Projekt tymczasowej organizacji ruchu:

**Przebudowa chodnika przy ul. Brody w Ustroniu**

Dotyczy: **zaopiniowania projektu tymczasowej organizacji ruchu dla przebudowy chodnika przy ul. Brody w m. Ustroń**

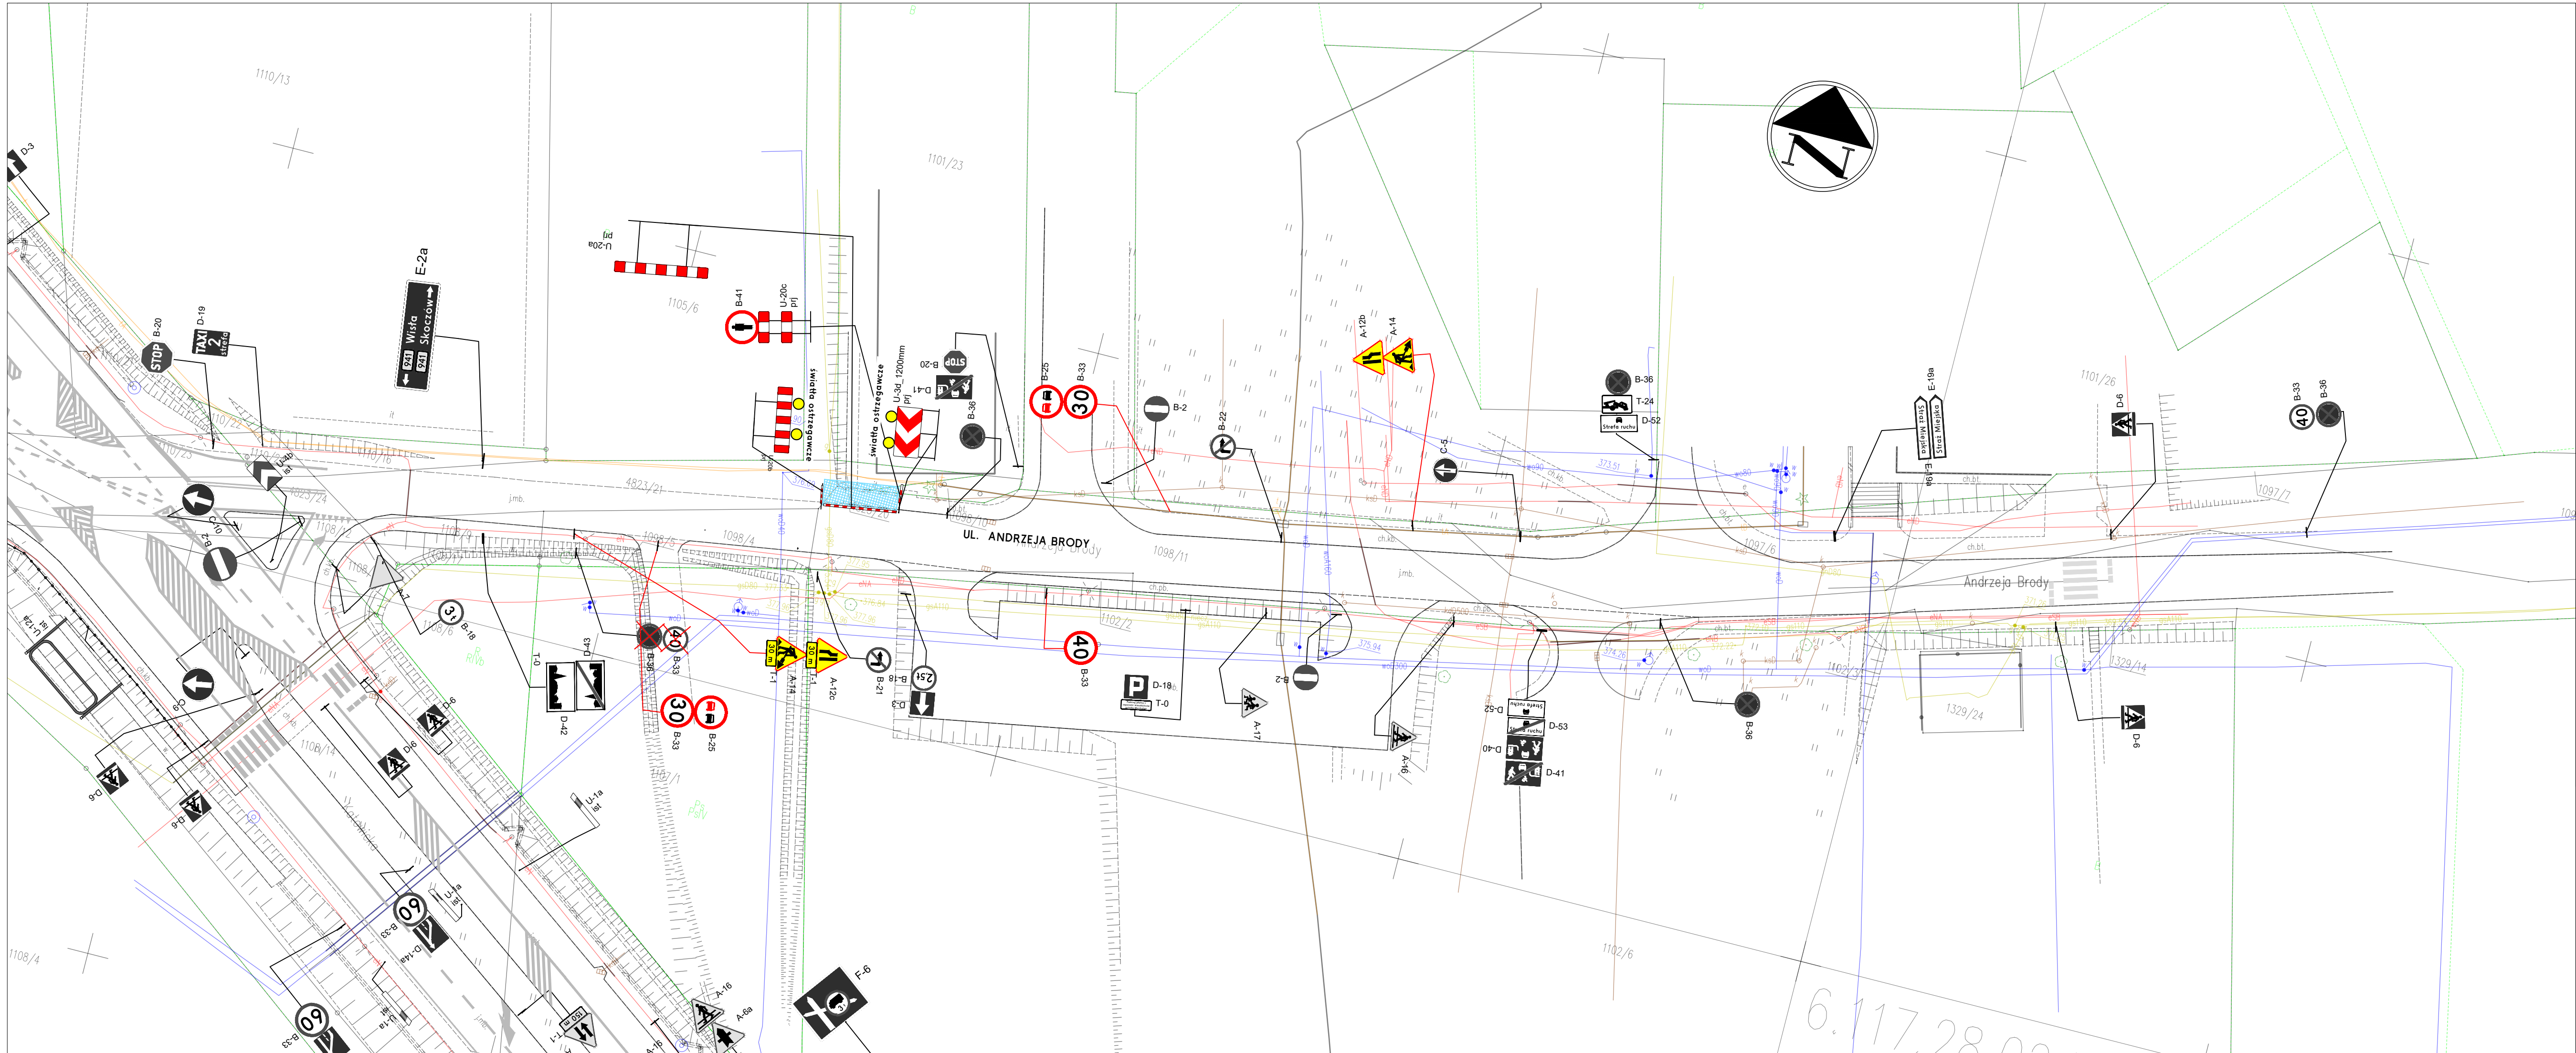
1 – W etapie 2 oraz 3 i 4 do wygradzenia robót prowadzonych w pasie drogowym wzdłuż jezdni należy zaprojektować zapory drogowe U-20a - *Zapory drogowe pojedyncze U-20a (rys. 11.2.1 lit. a) i U-20b (rys. 11.2.1 lit. b) stosuje się do wygradzania miejsc robót prowadzonych w pasie drogowym. Do wygradzania wzdłuż jezdni stosuje się zapory U-20a, a do wygradzeń poprzecznych U-20b, z wyjątkiem przypadków, w których stosuje się tablice prowadzące ciągle U-3c lub U-3d. Przy wygradzeniach wzdłuż jezdni nie dopuszcza się występowania przerw w ciągu Zapór* – pkt 11.2 załącznika nr 4 do Rozporządzenia Ministra Infrastruktury z dnia 3 lipca 2003 r. w sprawie szczegółowych warunków technicznych dla znaków i sygnałów drogowych oraz urządzeń bezpieczeństwa ruchu drogowego i warunków ich umieszczania na drogach (tekst jednolity Dz.U. z 2019 poz. 2311 z późn. zm.). Od strony chodnika należy zaprojektować zapory drogowe U-20c
